Préstamo BID N° 3249/OC-AR
Programa de Gestión Integral de Residuos Sólidos Urbanos
Licitación Pública Nacional N° 4/2021

Contratación del diseño, construcción y operación del Centro Ambiental Luján y saneamiento del basural a cielo abierto.

GIRSU-A-122-LPN-O-
Enmienda N°3/2021

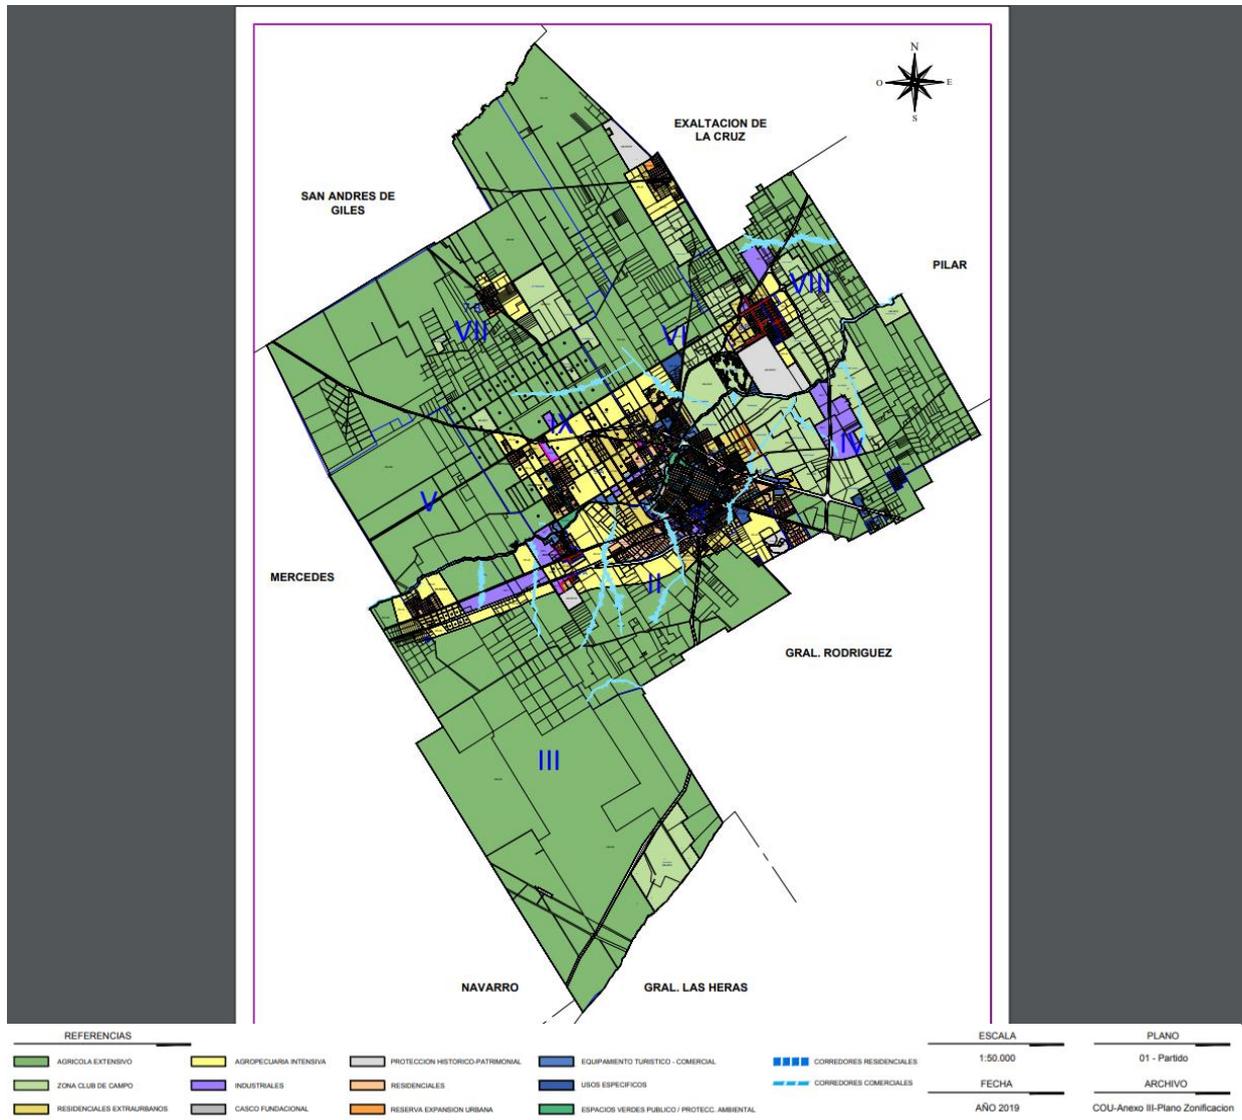
Consulta 1: En nuestro carácter de interesados en presentar una Oferta en la Licitación de referencia, procedemos a realizar una serie de consideraciones sobre el Proyecto, su consecuente CONSULTA y una solicitud.

Habiendo analizado el Pliego y las distintas informaciones relacionadas con el Predio hemos detectado una serie de irregularidades e incumplimientos que contravienen la normativa vigente, afectando las medidas Ambientales, Sociales y de Seguridad (ASSS) que el mismo Pliego exige que el Contratista deba garantizar.

En varias partes tanto del Pliego así como en otros documentos que conforman el Data Room (Proyecto Ejecutivo, EsIA), se menciona que la Zona de amortiguación del Predio Sucre será de solo 10 m. en forma perimetral y normal al alambrado. Siendo que no se encuentra en el Pliego una Prefactibilidad ambiental aprobada para la implantación del relleno sanitario, surge evidente que no se ha tenido en cuenta para la selección del Predio, que dicha configuración no se corresponde con los recaudos mínimos sugeridos en la Resolución 1143/02 de OPDS en el punto 2.1.4. para casos de disposición mayor a 50 tn. diarias, donde se establece "...una zona de amortiguación de por lo menos 80 metros, medidos en forma normal al cerco..."

En consecuencia, en virtud de todo lo expuesto, se evidencia en forma absoluta la imposibilidad de la ejecución del Proyecto de la Licitación en las condiciones técnicas y normativas de implantación previstas en el Pliego. Resultará imposible la aprobación del Estudio de Impacto Ambiental y del Proyecto Ejecutivo por parte de los organismos de aplicación para hacer viable el emprendimiento por las irregularidades insalvables detalladas.

Por ello se CONSULTA a ese Organismo a los fines que tomando nota de las referidas irregularidades informe de qué manera subsanará las distintas cuestiones indicadas para ajustar el Proyecto a la normativa vigente con el objeto de garantizar su ejecución.

Respuesta: En el presente proyecto se han evaluado tres alternativas diferentes, de las cuales finalmente se seleccionó el predio Sucre por cumplir con todos los requisitos exigidos en la

normativa vigente, tanto a nivel municipal como provincial y nacional. Dicha selección se realizó a partir de un diagnóstico de los terrenos propuestos para la localización del proyecto, considerando el medio ambiente físico y biológico (clima, geología y suelos, relieve, hidrología e hidrogeología), así como la zonificación, las existencias, las cotas de inundación, las superficies, el entorno, los accesos, la densidad poblacional y demás cuestiones indispensables para garantizar la viabilidad del proceso. Dicho proyecto se presentó ante el Banco Interamericano de Desarrollo obteniendo la no objeción del proyecto mediante Nota CSC-CAR 2127/2021.
